**PRÉFECTURE DES CÔTES D'ARMOR**  
**LANNION TRÉGOR COMMUNAUTÉ**  
**VILLE DE LANNION**

**ENQUÊTE PUBLIQUE UNIQUE**

- Autorisation environnementale pour la construction d'une nouvelle station d'épuration
- Mise en conformité du système d'assainissement de Lannion
- Dérogation à la loi littoral
- Demande d'occupation temporaire du domaine portuaire départemental

**RAPPORT I**

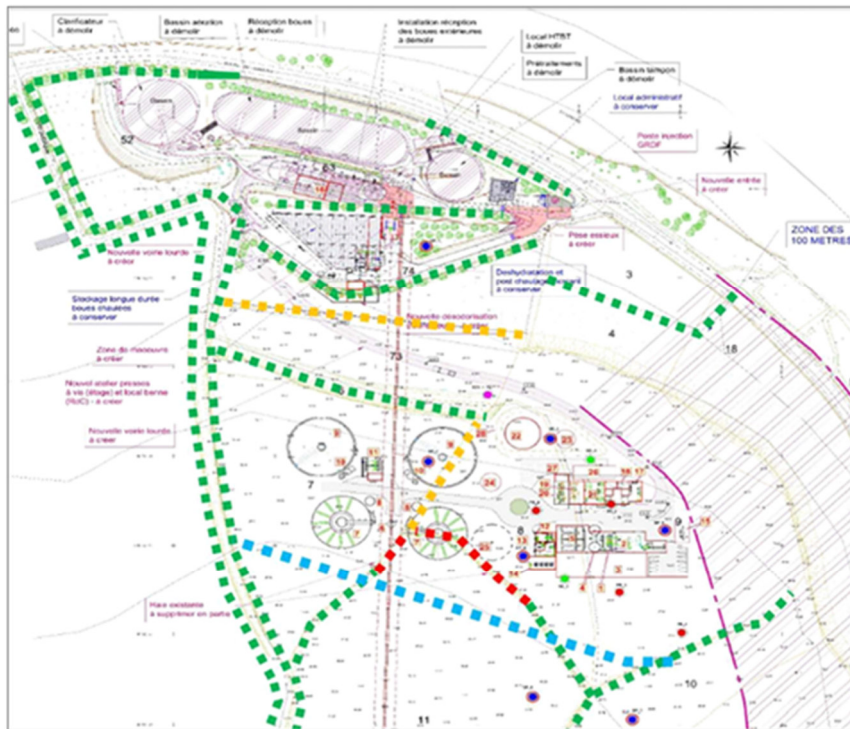
#### **Question :**

**- Quelles sont ces recommandations ?**

#### **Mémoire en réponse de Lannion Trégor Communauté :**

\* L'ABF a émis un avis favorable sur le projet de station d'épuration sans recommandation. Au début des études, il avait préconisé un bardage bois sur le hall de stockage de boues, ce qui a été pris en compte dans le projet.

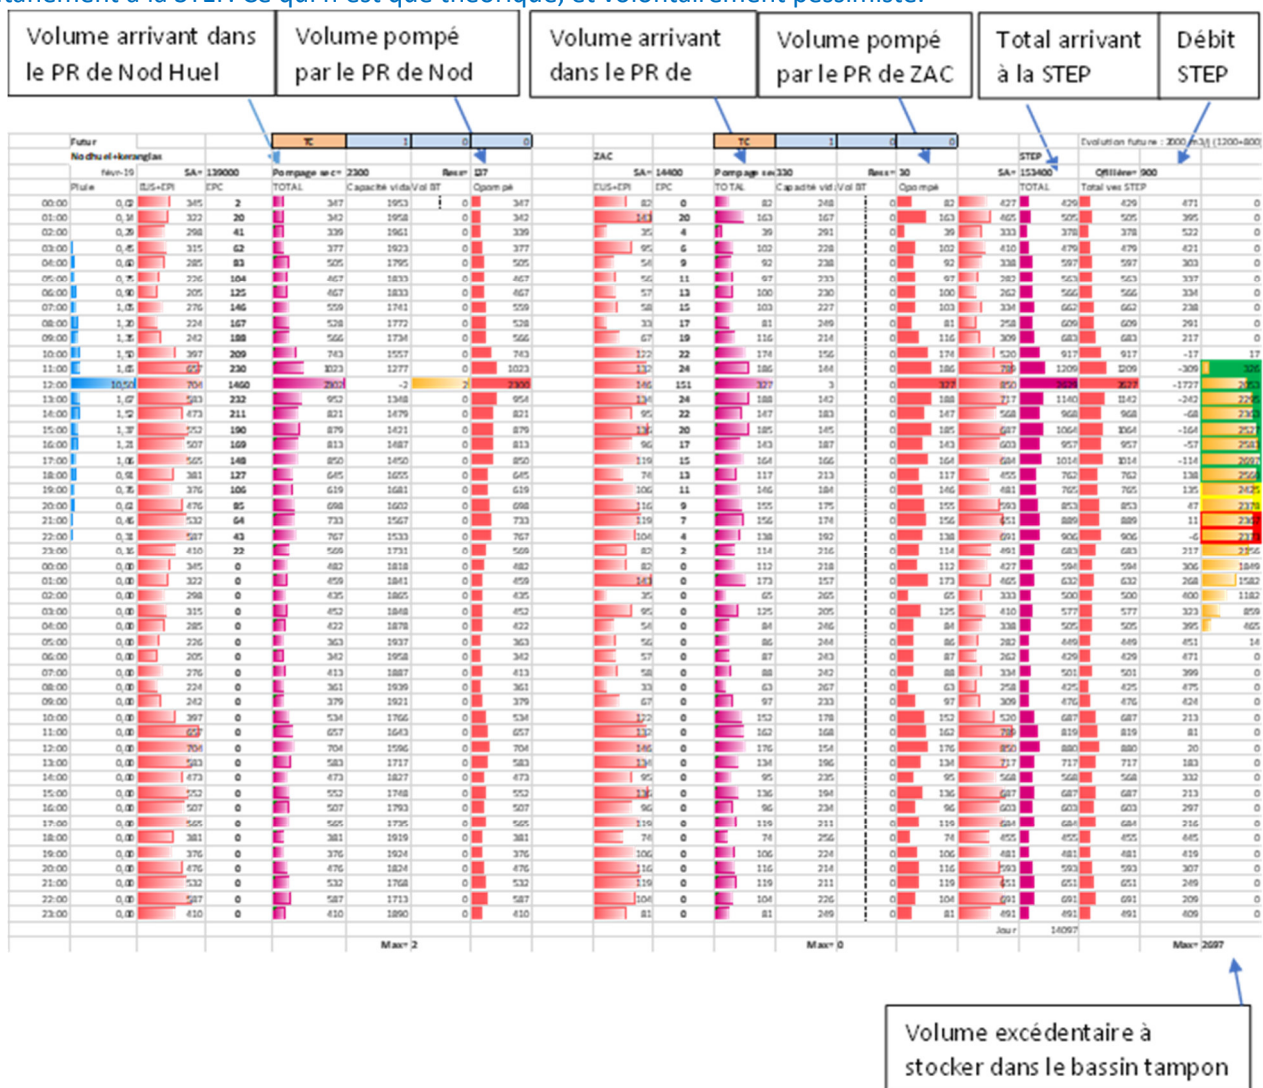
**Question :**

**- Comment justifiez-vous les volumes retenus dans le projet : « débit de traitement 850m<sup>3</sup>/h et un bassin tampon de 2 700m<sup>3</sup> » ?**

Sur la figure 7 (Note complémentaire ...) « plus le volume du bassin tampon est grand moins le débit admis en traitement est important »

**Mémoire en réponse de Lannion Trégor Communauté :**

\* L'étude confiée à CYCL'EAU était une étude technico-économique, moins poussée que l'étude de maîtrise d'œuvre menée ensuite par SAFEGE.

\* La réponse à la question précédente explique comment le volume du bassin tampon découle du débit nominal. Le graphique de la figure 7 exprime le résultat du calcul du volume du bassin tampon en fonction du débit nominal.
